Amélioration de la conception : Bras oscillants arrière pour Chevrolet Malibu 2021 à 2016 et Buick Regal 2020 à 2018

Marque	Supreme	Produit	Bras oscillant	Date	Août 2022
Numéros de pièce		CMS501268/CMS501269

Figure 1. Bras oscillants arrière Mevotech Supreme CMS501269 avec profil d'estampage amélioré et cavités du corps et des bagues remplies (haut) comparativement à la conception d'origine (bas)

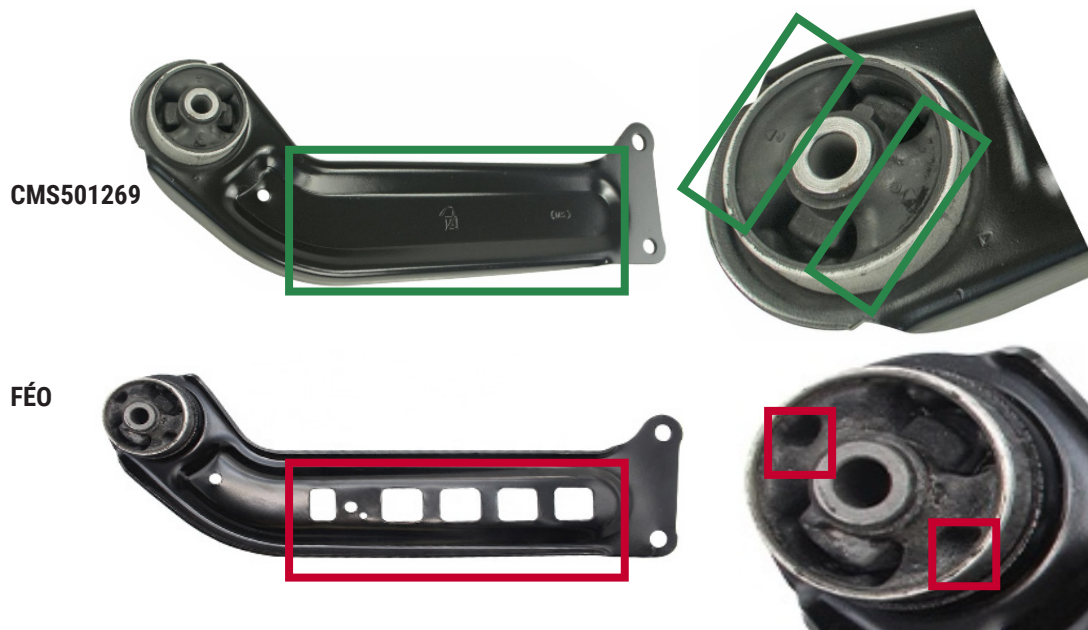
Les bras oscillants arrière Mevotech Supreme CMS501268 et CMS501269 sont fabriqués selon un profil d'estampage amélioré, avec des cavités du corps remplies. Cette modification ajoute de la rigidité et de la force à l'assemblage lorsque le véhicule est en mouvement, réduisant la contrainte sur le composant. De plus, les cavités des bagues sont remplies pour améliorer la durabilité, et l'ensemble de l'assemblage est revêtu d'un traitement anticorrosion pour une durée de vie accrue de la pièce. **Voir la figure 1.**
